# DIJON MÉTROPOLE

PLAN LOCAL D'URBANISME INTERCOMMUNAL  
HABITAT DÉPLACEMENTS

## MODIFICATION N°1 DU PLUi-HD APPROBATION

NOTE EXPLICATIVE

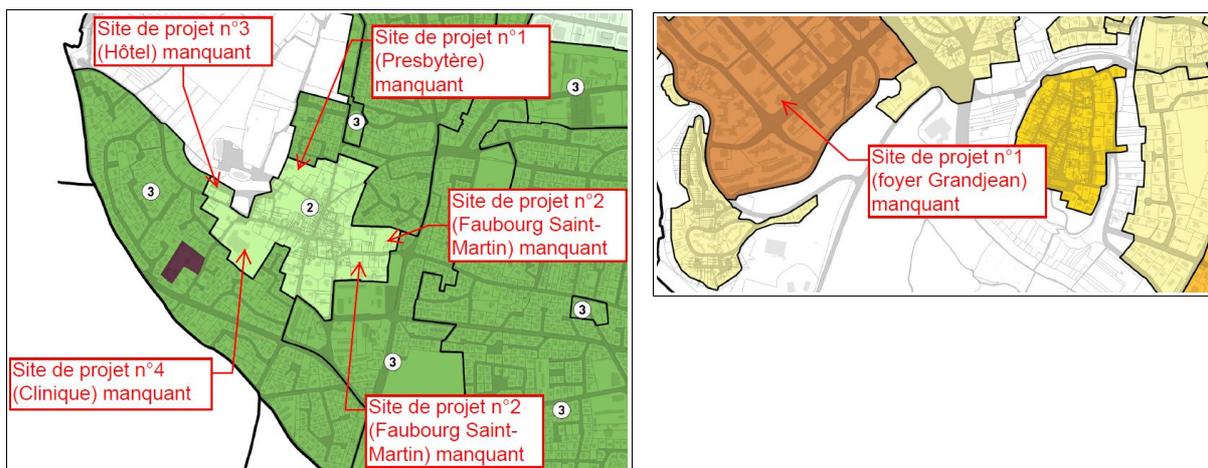
- Supprimer la numérotation parasite « n°27 » du zoom de l'OAP métropolitaine « Axe de l'Ouche » sur le quartier de la Fontaine d'Ouche à côté du site de projet n°26 (Centre commercial de la Fontaine d'Ouche).

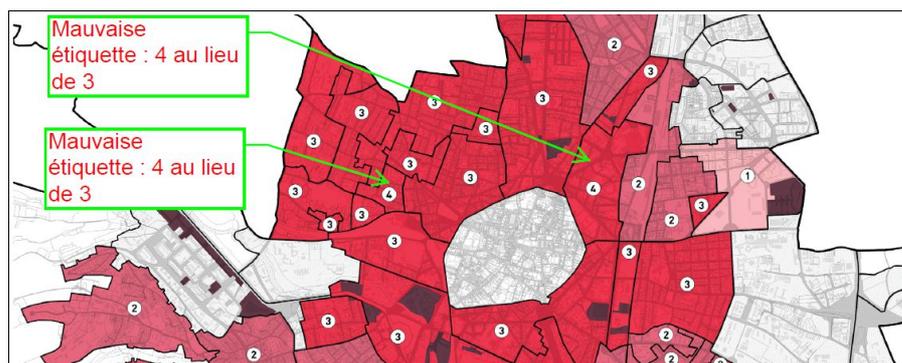
- Préciser la rédaction de la part minimum de mixité sociale sur la légende du plan de la mixité de l'habitat afin de lever toute ambiguïté sur son application (pièces 5.2 et 5.4) :
  - secteur 1 : minimum 20 % LA
  - secteur 2 : minimum 20 % LLM et 15 % LA
  - secteur 3 : minimum 25 % LLM et 25 % LA
  - secteur 4 : minimum 50 % AA et 25 % LA

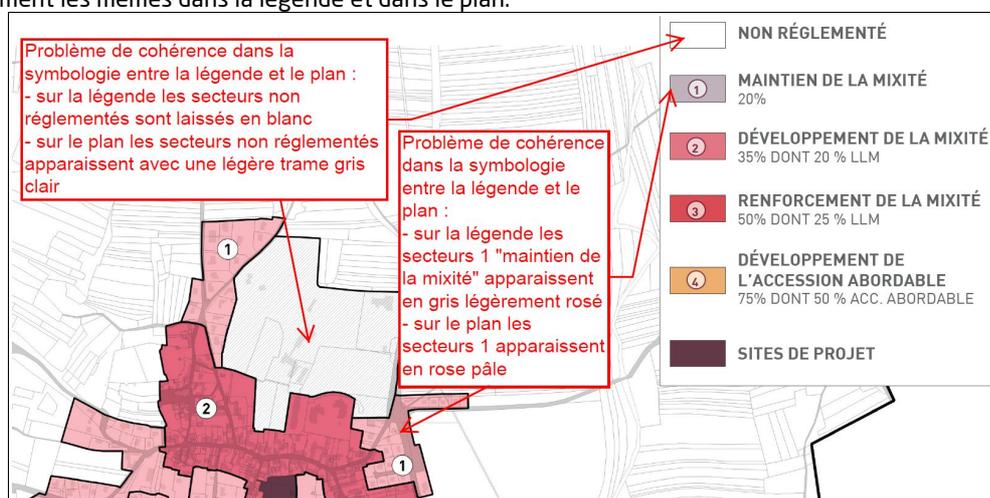
2 étiquettes en contradiction avec la trame sur le plan thématique de la mixité de Dijon (pièces 5.2 et 5.4) pour les quartiers Marmuzots / Victor Hugo et Clemenceau.

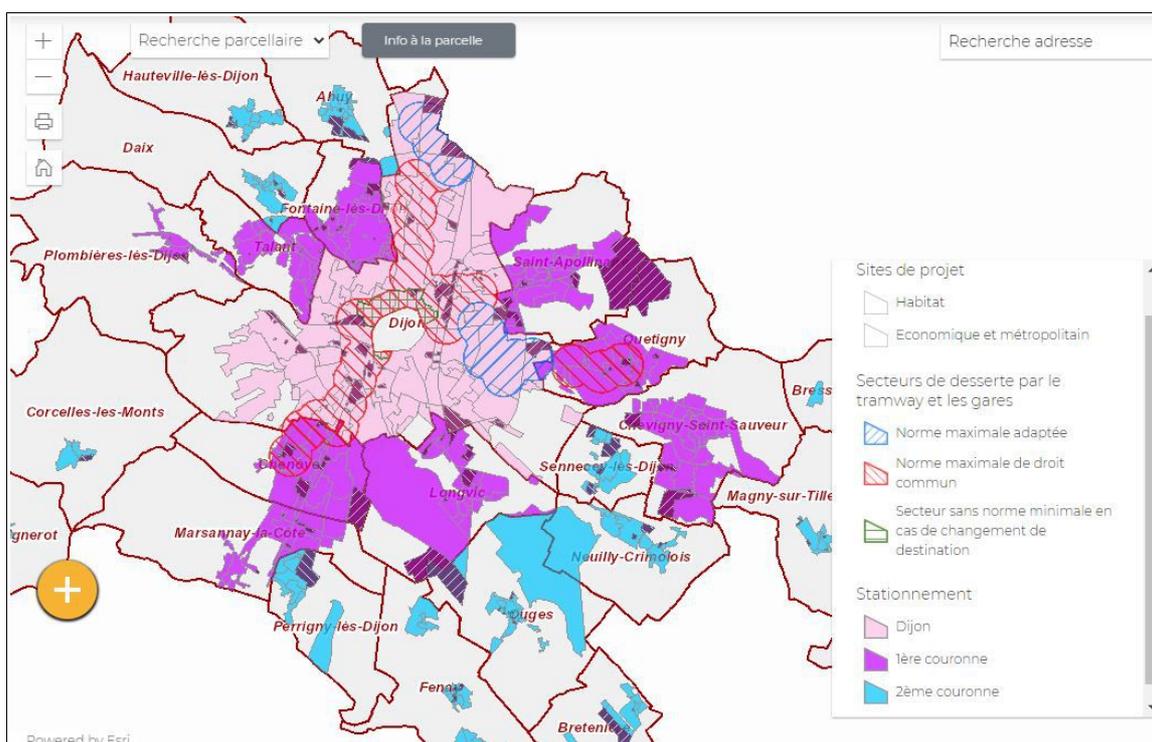
- Corriger le problème de cohérence existant entre la légende et le plan thématique de la mixité de l'habitat (pièces 5.2 et 5.4) : les couleurs des secteurs 1 et des secteurs déréglementés ne sont pas exactement les mêmes dans la légende et dans le plan.

### Dijon

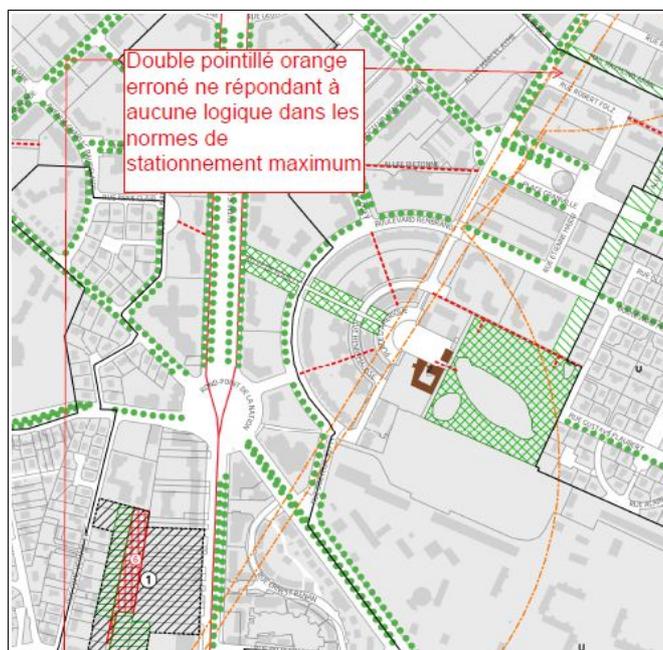
– Supprimer le double tracé « parasite » relatif aux secteurs de desserte par le tramway et les gares sur le document graphique de Dijon. A noter que cette information est désormais intégrée au plan thématique du stationnement dans la pièce 5.2 (cf. partie 1.4 du présent document).

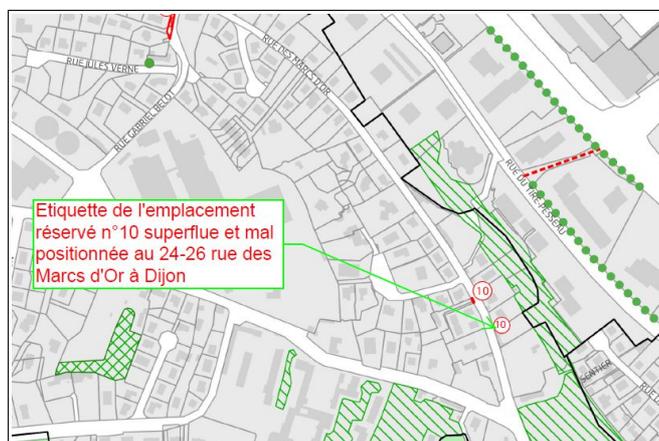
– Supprimer l'étiquette superflue de l'emplacement réservé n°10, rue des Marcs d'Or, sur le document graphique de Dijon.

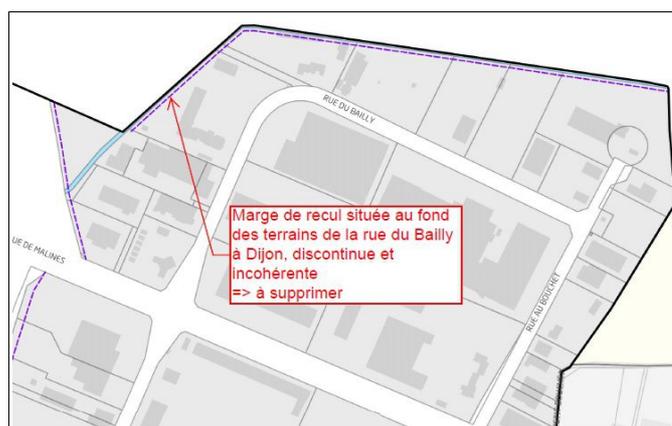
- Supprimer la marge de recul de 4 m à l'arrière des terrains de la rue du Bailly à Dijon - cette marge de recul graphique sera ainsi remplacée par une marge de recul littérale de 6 m par rapport à la berge.

### Quetigny et Saint-Apollinaire

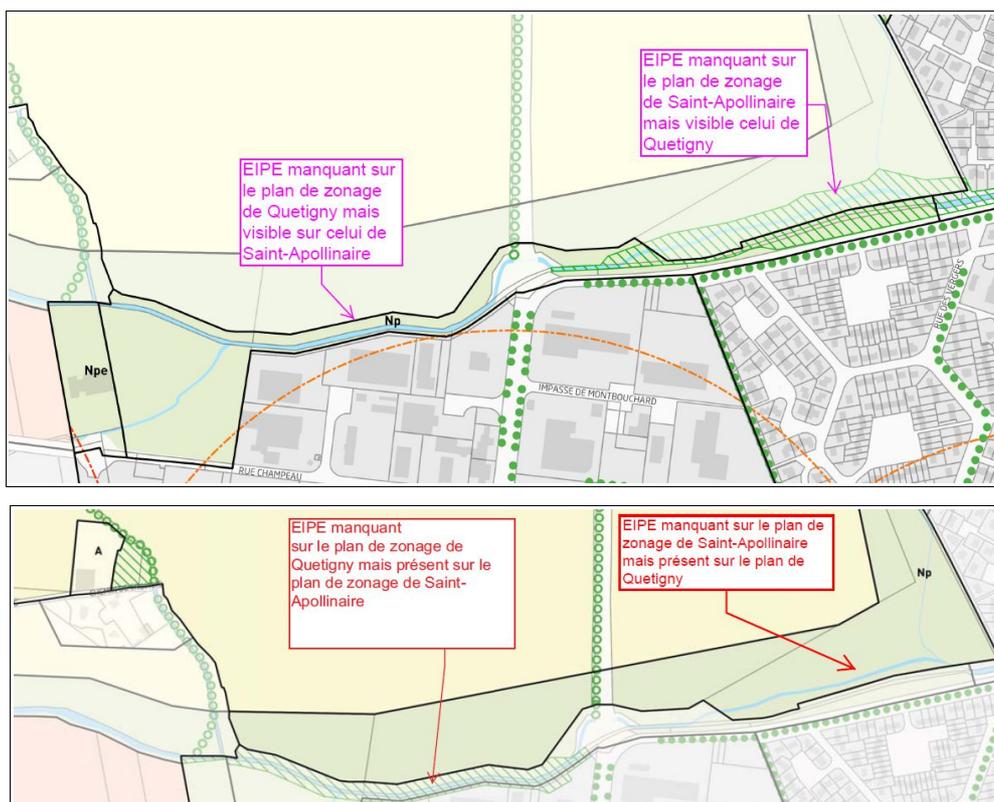
- Rectifier la délimitation des espaces d'intérêt paysager et écologique (EIPE) en limite de Quetigny et de Saint-Apollinaire sur les documents graphiques respectifs afin de rétablir la cohérence entre les documents graphiques de ces deux communes.

### Sennecey-lès-Dijon

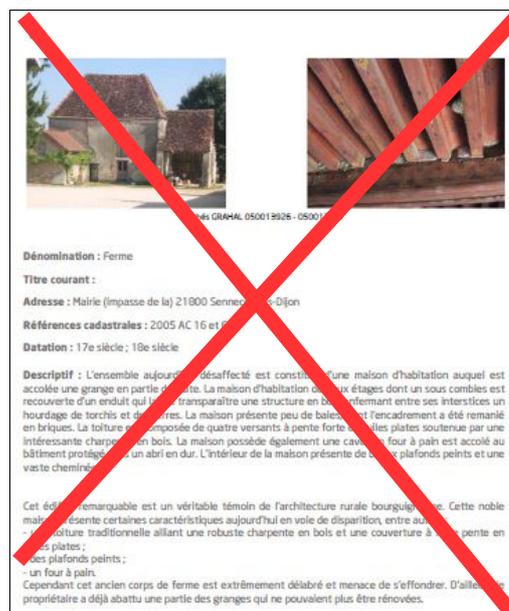
- Supprimer l'élément n°1 du patrimoine d'intérêt local du document graphique de Sennecey-lès-Dijon pour prendre en compte la démolition du bâtiment protégé bien avant la prescription de l'élaboration du PLUi-HD.

### Fénay

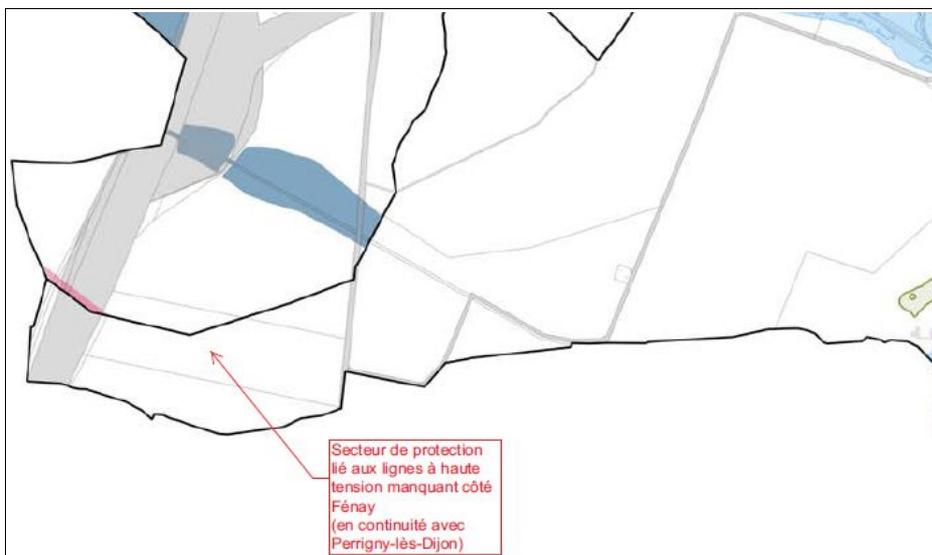
- Rétablir un secteur de protection manquant lié à une ligne électrique à haute tension à Fénay en continuité de celui existant sur le parcours de cette ligne à Perrigny-lès-Dijon.

### Quetigny

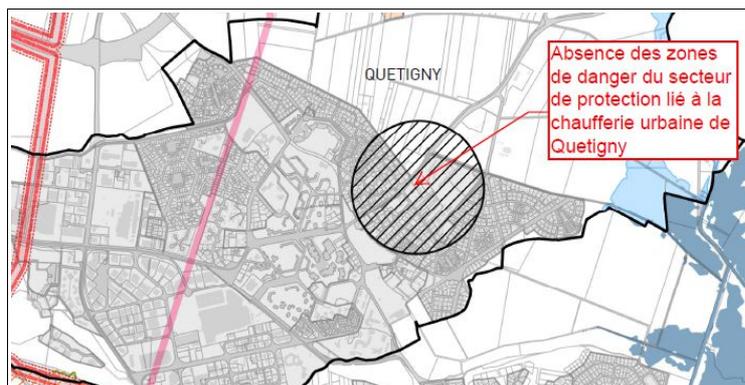
- Délimiter les 2 zones de danger du secteur de protection de la chaufferie urbaine sur le plan des secteurs de protection.

#### Site n°5 « Carraz »

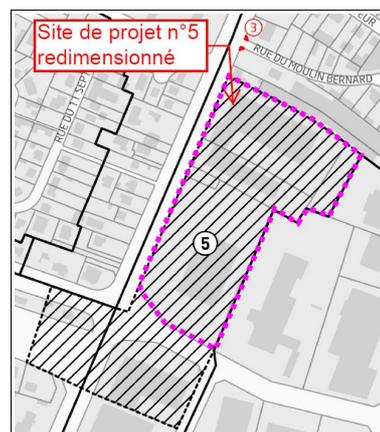
- Le site de projet n°5 est recentré uniquement sur sa partie Nord-Est afin de faciliter la réalisation d'une opération d'ensemble. Sa surface est ainsi réduite à 2,69 ha (contre 4,47 ha initialement) mais la programmation de logements reste néanmoins inchangée.
- Par ailleurs, l'objectif de logements de l'OAP est supprimé afin d'assurer une plus grande souplesse lors de la phase opérationnelle.

### Nouveau site n°38 « Quantin / Stalingrad »

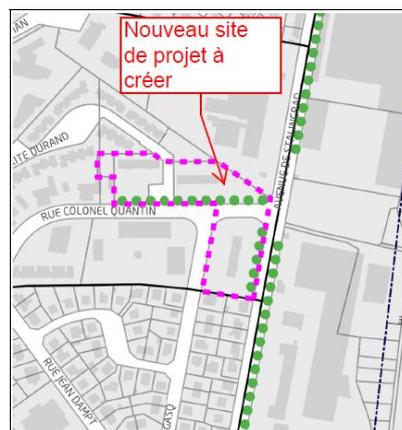
- Le site de projet n°38 « Quantin / Stalingrad » est créé sur les parcelles AL 179, 184, 180, 110, 177 (0,97 ha) réparties en 3 îlots desservis par la rue du Colonel Quantin, l'avenue de Stalingrad, la rue Paul Gasq et la rue Marguerite Durand.

### Site n°12 « DREAL / Voltaire »

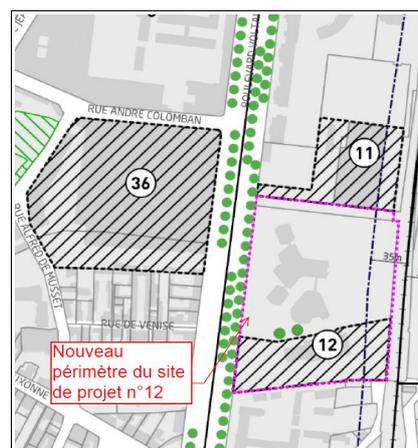
- Le site de projet n°12 est étendu aux parcelles BT 96 et 170, portant ainsi sa surface totale à 2,7 ha.
- 250 logements sont programmés dont 75 LLM (30 %) et 75 AA (30 %) dans le POA-H et le règlement (mixité).
- Une OAP élargie à l'échelle du site n°11 et du site n°12 étendu enfin d'encadrer son aménagement.
- En revanche, il n'est pas fixé d'objectif de logements dans l'OAP afin de préserver la souplesse nécessaire au montage de l'opération et notamment les éventuels problèmes techniques liés à la reconversion de la tour.

### Site n°19 « Arsenal »

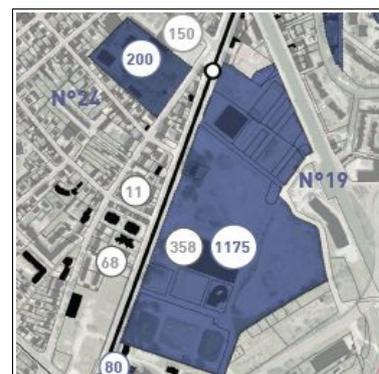
- Le nombre de LLM prévu pour la période 2020-2030 sur ce site est arrondi à 265 (au lieu de 266) dans le POA-H.

### Site n°21 « Machureau »

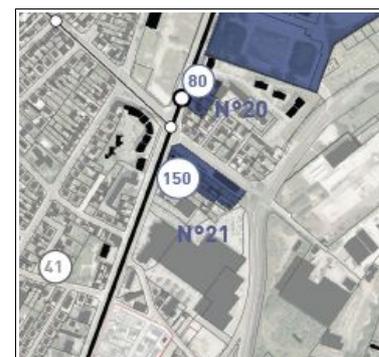
- Le nombre de LLM prévu sur ce site est ajusté à 80 (au lieu de 73) dans le POA-H, en cohérence avec la programmation actualisée.

#### Site n°28 « Ex-Amora / Quai Moutarde »

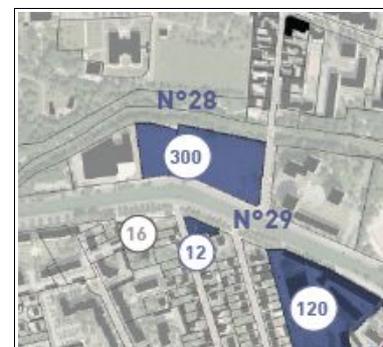
– Le nombre de LLM est revu à 75 (au lieu de 100) et le nombre d'AA est abaissé à 75 (au lieu de 120) dans le POA-H, en cohérence avec l'évolution de la programmation prévisionnelle.

### Site n°35 « Cité internationale de la gastronomie et du vin (CIGV) »

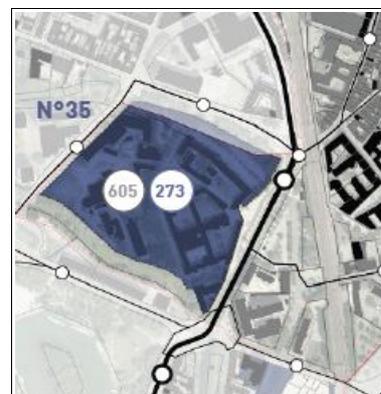
- Le nombre de logements prévu pour la période 2020-2030 sur ce site est arrondi à 270 (au lieu de 273) dans le POA-H.
- De même, le nombre de LLM est arrondi à 50 (au lieu de 54) et le nombre d'AA est réévalué à 50 (au lieu de 38).

### Site n°37 « CPAM - Maret »

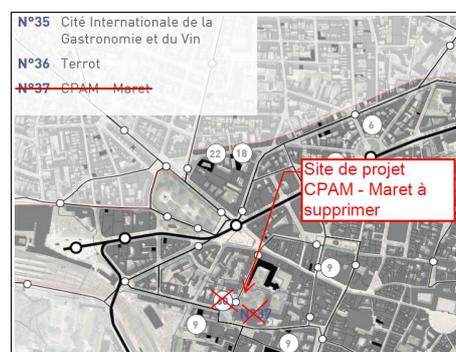
- Le site de projet n°37 situé rue du Docteur Maret, dans le secteur sauvegardé de Dijon, a fait l'objet d'un permis de construire pour la transformation du bâtiment de bureaux en hôtel.
- Il y a donc lieu de le supprimer du POA-H.
- Par conséquent, les 60 logements par mobilisation de l'existant précédemment fléchés sur ce site opérationnel sont supprimés du POA-H.

### Site n°9 « 96 rue du Faubourg St Martin »

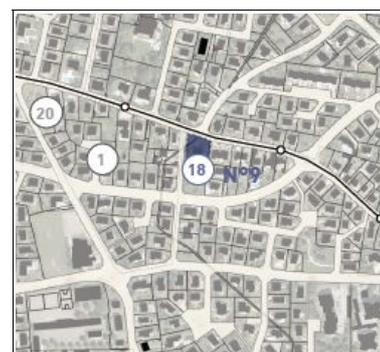
- Le nombre de logements est arrondi à 20 LLM (au lieu de 18 LLM initialement).

### Sites n°2 « Vergers / Riottes » et n°3 « Fort / Riottes »

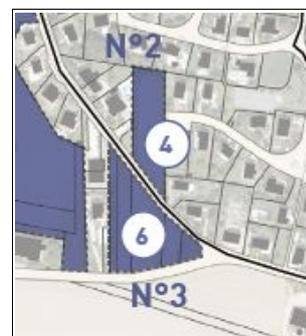
- le nombre de logements des sites n°2 et n°3 est arrondi à 5 dans le POA-H et les OAP, en cohérence avec la notion de compatibilité.
